# SWAG 40 02 0025 40 15 0029, 40 92 4314

Opel Corsa B, Tigra A, Astra F  
1.4 16V e 1.6 16V, Vectra B 1.6  
16V e 1.8 16V

## Kit de correia de distribuição

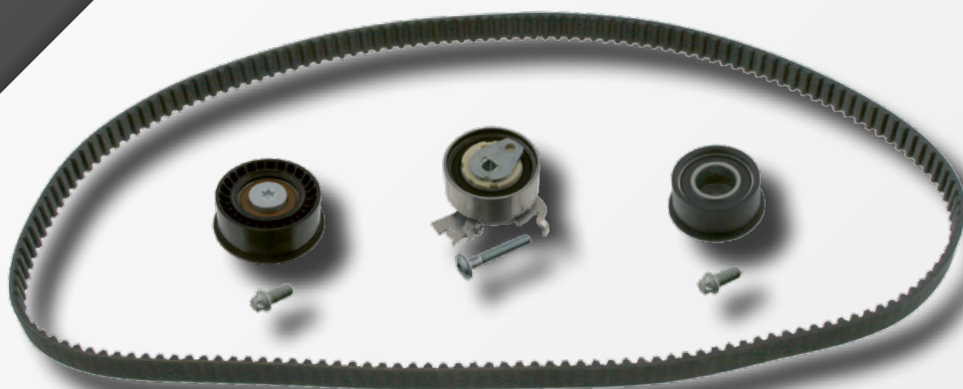
O design da polia da correia auxiliar foi alterado pelo fabricante do veículo. A secção ligeiramente elevada da polia antiga (figura 1) pode causar uma deterioração mais rápida do limite da correia de distribuição. Isto faz com que a correia de distribuição se mova e seja prematuramente rasgada, levando a sérios danos no motor.

A SWAG recomenda: antes de instalar o kit de distribuição SWAG 40 02 0025, procure por alguma protuberância da polia da correia e, se necessário, substitua pela nova versão (ver figura 2) (Opel 5614 430). A nova polia da correia irá encaixar corretamente na correia de distribuição, garantindo assim uma vida útil prolongada.

Atenção: ao substituir a polia da correia, o carreto da cambota (ver figura 3) (Opel 0614 546) e o parafuso elástico (ver figura 4) (0614 932 Torx) devem também ser substituídos.
